收件人 | 浙江正泰电器股份有限公司中国区营销系统

发件人 | 浙江正泰电器股份有限公司市场部

关于诺雅克品牌 Ex9CN40~65 交流接触器防护盖变更的通知

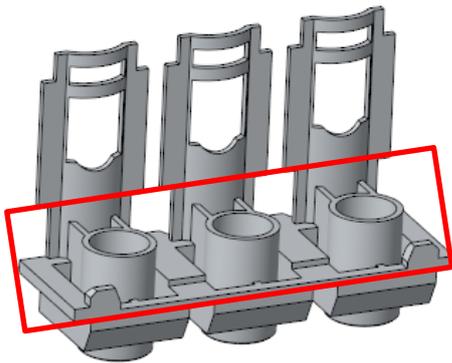
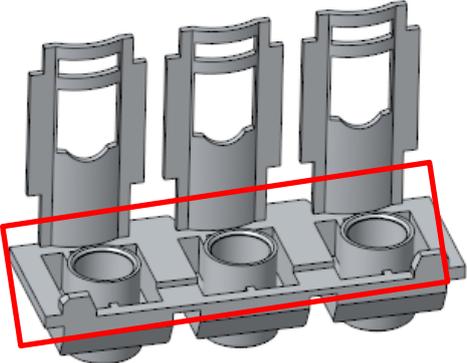
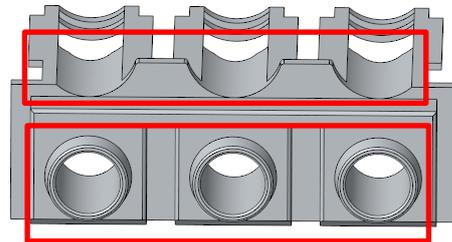
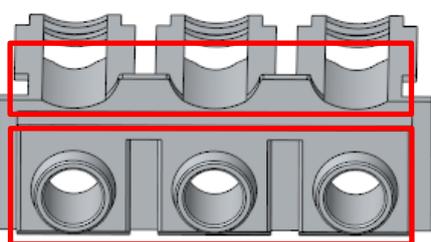
改进项目	改进前	改进后
Ex9CN4011 ~6511 防护盖变更		 螺钉孔高度降低
		 圆弧弧度调整 螺钉孔直径由 $\phi 9.0\text{mm}$ 调整至 $\phi 8.4\text{mm}$

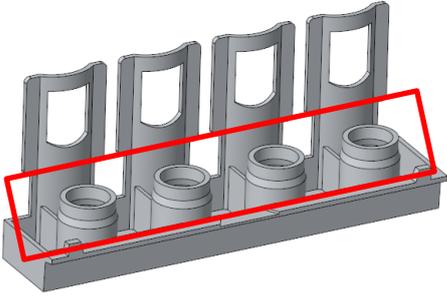
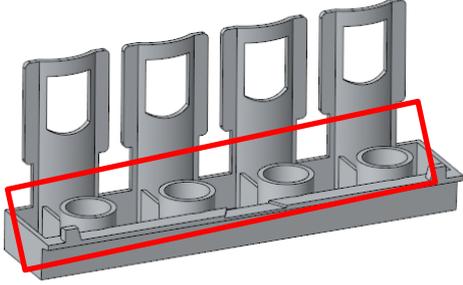
改进项目	改进前	改进后
Ex9CN4040 ~6540		 <p>螺钉孔高度降低</p>
防护盖变更		 <p>圆弧弧度调整 螺钉孔直径由$\phi 9.4\text{mm}$ 调整至$\phi 8.4\text{mm}$，端部增加倒角</p>
